*Ministero dell' Ambiente e della Tutela del Territorio e del Mare*

**Commissione Tecnica di Verifica dell'Impatto Ambientale – VIA e VAS**

**Parere n. 2362 del 07/04/2017**

<p><b>Progetto:</b></p> <p>u</p>	<p><i>Variante ex art. 169 D.lgs. n. 163/2006 e ss.mm.ii.</i></p> <p><del>u</del></p> <p><b>S.S. 106 "Jonica"</b></p> <p><i>Lavori di costruzione della variante esterna dell'abitato di Marina di Gioiosa Jonica lungo la S.S. 106 "Jonica" fra i km 107+000 e 110+500, compreso lo svincolo di Gioiosa Est</i></p> <p><i>Aree di deposito definitivo delle terre provenienti dagli scavi</i></p> <p>IDVIP 3422</p> <p>u</p>
<p><b>Proponente:</b></p>	<p><b>ANAS S.P.A.</b></p>

Tav. 6 - Pianta Ante - Post Operam

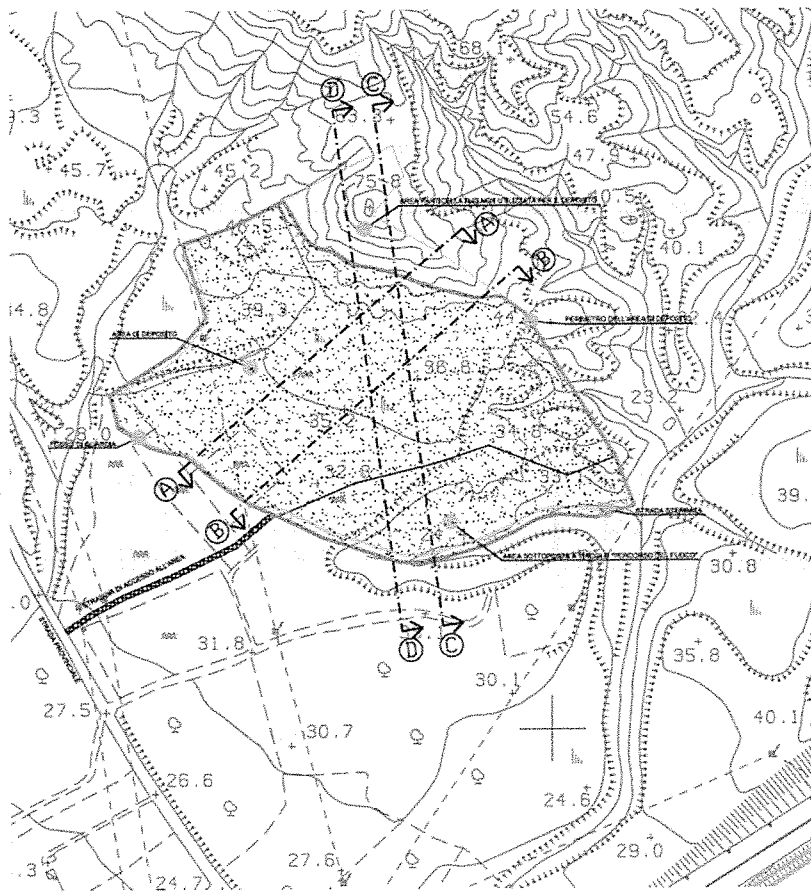
La riduzione altimetrica rispetto al primo progetto in variante presentato, è di circa il 27% della quota originaria, nel rispetto di quanto richiesto dalle prescrizioni sopra richiamate, e "la quota più critica restituita dalle sezioni trasversali dell'ammasso è pari a circa 8 m."

Tav. 1 - Planimetria

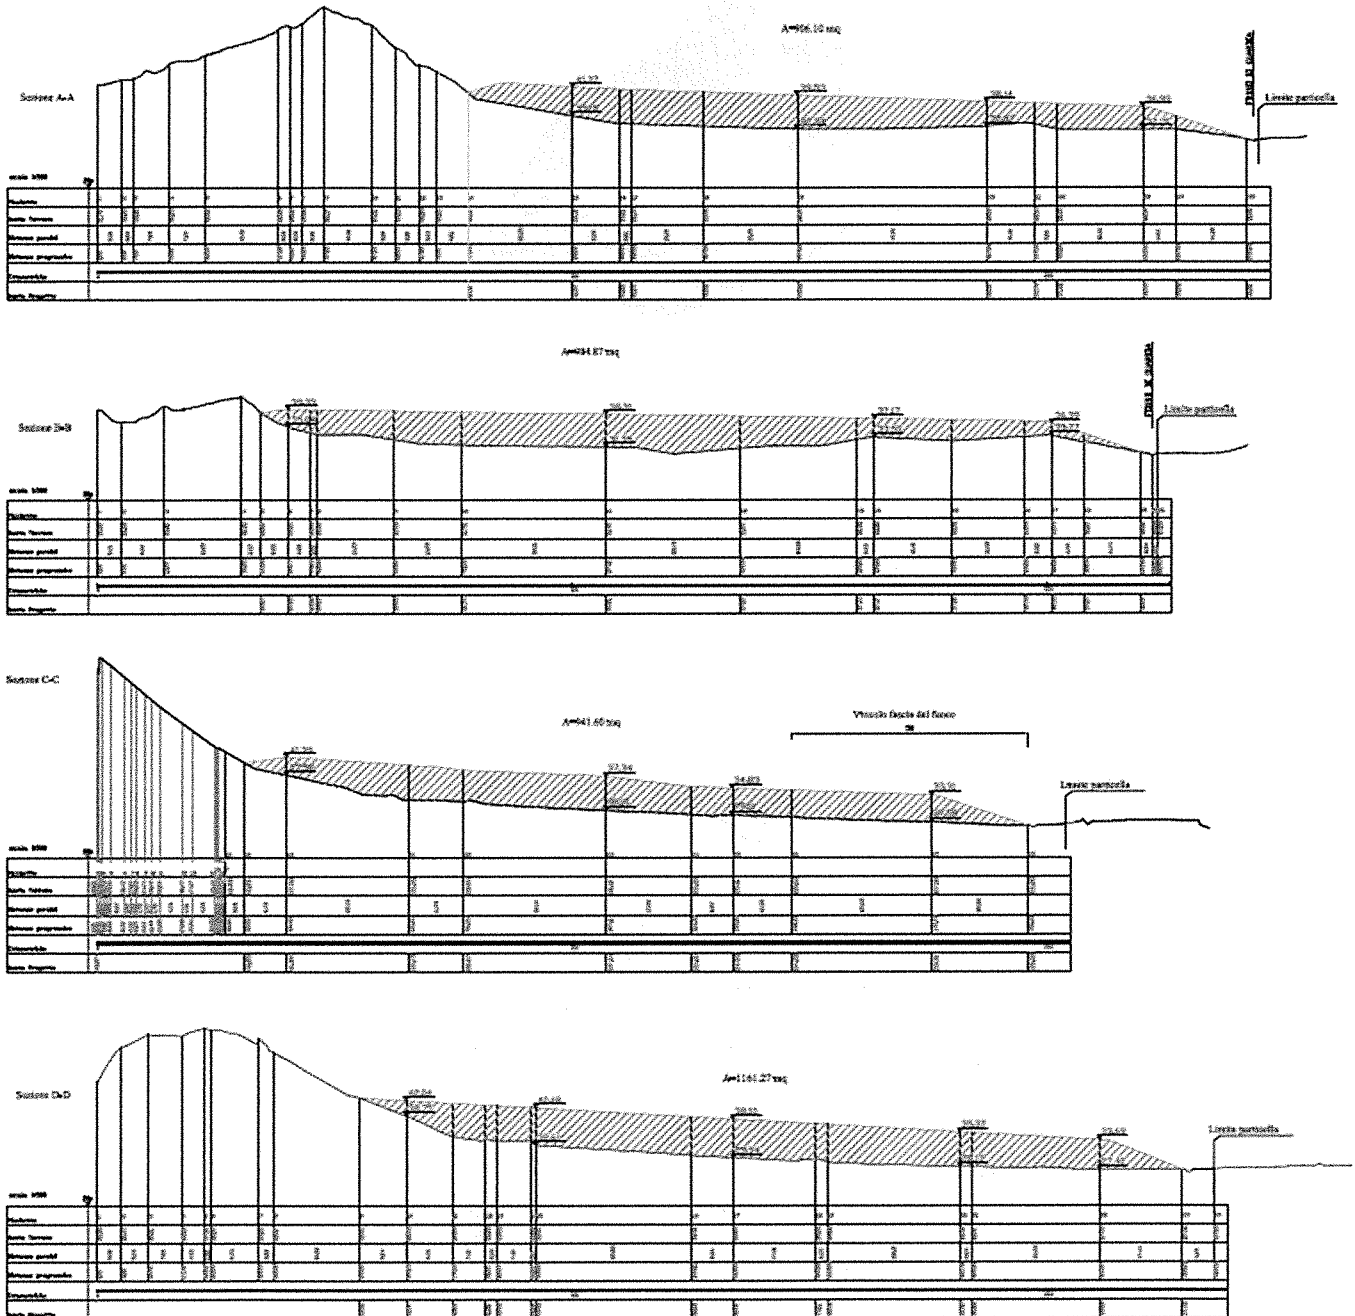
La revisione del progetto con la redazione e trasmissione di nuovi documenti, prevede l'utilizzo come piano di deposito del sito anche dell'area della particella 43 Comune di Roccella Jonica, Fg. 31 Part. "percorsa dal fuoco", permettendo l'abbassamento della quota dell'abbancamento previsto nel primo progetto di variante e lasciando una maggiore visibilità del complesso calanchifero esistente a monte dell'ammasso.

Infatti, con l'acquisizione della porzione "percorsa dal fuoco" (per circa mq 8.500) la superficie complessiva del piano di posa dell'ammasso viene estesa a circa mq 40.700 con un incremento di circa il 27% rispetto alla proposta originaria (mq 32.200) e il conseguente abbattimento della quota dell'ammasso del deposito in maniera inversamente proporzionale all'incremento della superficie di base.

- ha previsto l'estensione dell'area di abbancamento (da mq. 32.200 a mq. 40.700) con l'acquisizione della porzione di area "percorsa dal fuoco" sempre ricadente nella medesima particella (Fig. 31 - p.lla 43 del Comune di Roccella Jonica), prevedendo quindi di abbattere la quota dell'abbancamento al fine di restituire una migliore visibilità del complesso dei calanchi presente a monte dell'ammasso;
- al fine di assicurare che il recupero paesaggistico del sito e il suo insediamento armonico nel contesto, avvenga nel rispetto della sua destinazione originaria (agricolo-pastorale), ha previsto un intervento sistemazione paesaggistica attraverso l'utilizzo di piante autoctone;
